女川原子力発電所第2号機 工事計画審査資料				
資料番号	02-補-E-01-0100-6-1 改 <mark>2</mark>			
提出年月日	2023 年 <mark>6</mark> 月 <mark>2</mark> 日			
【凡例】	: 前回ヒアリング資料からの変更箇所

補足-100-6-1 残留熱除去系主要弁の弁体修理工事について

残留熱除去系主要弁の弁体修理工事について

添付資料 1: E11-F004A, B の要目表 (今回変更認可申請資料)

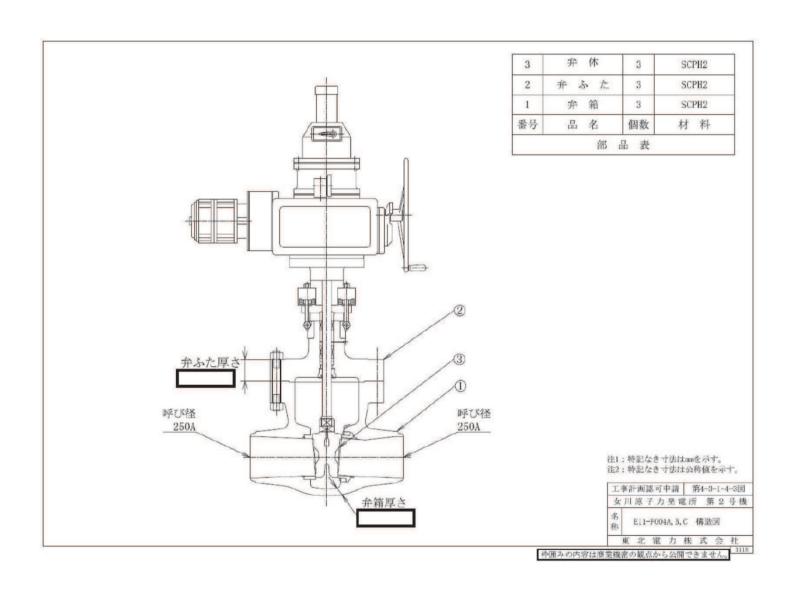
変 更 前						変 更 後		
名		称*1		E11-F004A, B, C*2			004A, B	E11-F004C	
種	類	_		止め弁					
最	高 使 用 圧 力	MPa		8, 62*3					
最	高 使 用 温 度	$^{\circ}$ C		302*3					
+	呼 び 径	*4		250A* ⁸	Ţ.	who was	34.1		
主要寸	弁 箱 厚 さ	mm		*3		发史	なし	工体を対色	
法	弁 ふ た 厚 さ	mm		*3				手続き対象	
材	弁 箱	-		SCPH2	1	↓			
料	弁 ふ た	_		SCPI12		変更な		変更なし	
个个	弁 体	144		SCPH2*3		変更前	に同じ		
駆	動 方 法			電気作動				•	
個	数	-	0.00	3		変更なし			
取	系 統 名 (ライン名)	_	*3 E11-F004A 残留熱除去系A系	*3 E11-F004B 残留熱除去系B系	*3 E11-F004C 残留熱除去系C系				
付簡	設 置 床	-	#6						
所	溢水防護上の 区 画 番 号	-				R-MB1F-1	R-MB1F-3	R-MB1F-3	
	溢水防護上の配慮 が必要な高さ	1 -					床上0.53m以上	床上0.53m以上

注記※1:記載の適正化を行う。既工事計画書には「名称又は弁番号」と記載。

*2:記載の適正化を行う。既工事計画書には「F004A, B, C」と記載。記載内容は、設計図書による。

*3:既工事計画書に記載がないため記載の適正化を行う。記載内容は、設計図書による。

*4:記載の適正化を行う。既工事計画書には「(呼び径 A)」と記載。

*5:記載の適正化を行う。既工事計画書には「250」と記載。記載内容は、設計図書による。

*6 : 記載の適正化を行う。既工事計画書には「原子炉格納容器外」と記載。記載内容は、設計図書による。

女川原子力発電所第2号機 設計及び工事計画の変更認可申請 変更前後比較表 【E11-F004A, B, C 構造図】

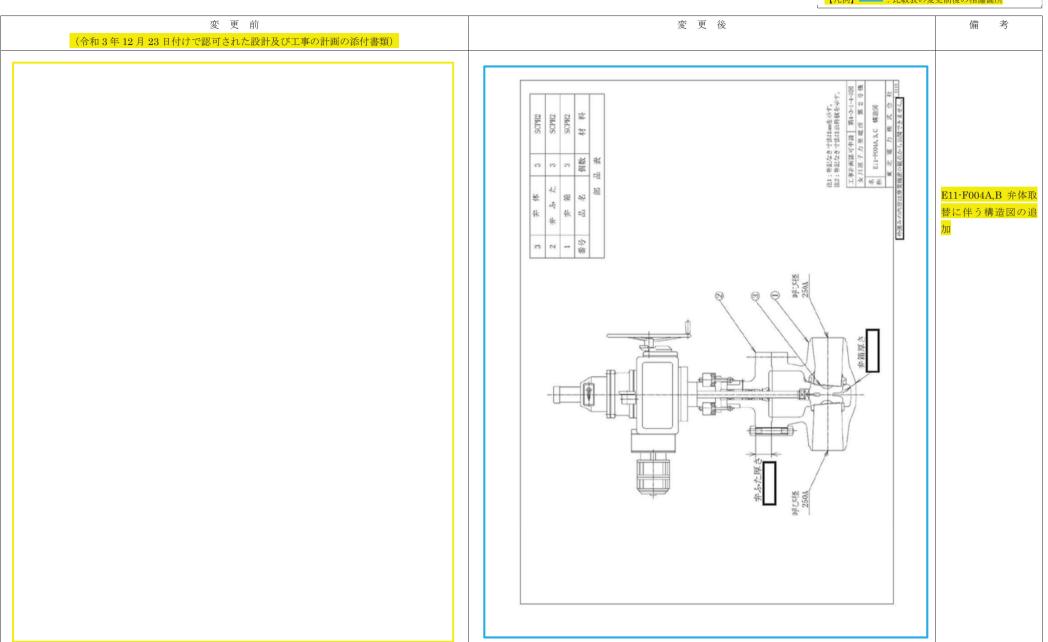
<残留熱除去系主要弁(E11-F00 <mark>4</mark> A, B)構造図>	
本資料は <mark>建設時に</mark> 作図された設計図書であり、 <mark>現在の最新版である。今回取替る弁体</mark> は本図面に基づき <mark>既認可済の弁体と同仕様(材料、寸法</mark>	:, 重量)
で製作しているため、令和3年12月23日付け原規規発第2112231号にて認可された設計及び工事の計画の添付書類(「管の耐震性について	の計算書
(残留熱除去系)」および「管の応力計算書 (残留熱除去系)」) へのインプットデータである弁総重量, 弁本体の寸法および弁に設置してい	
造物の位置等について変更はない。
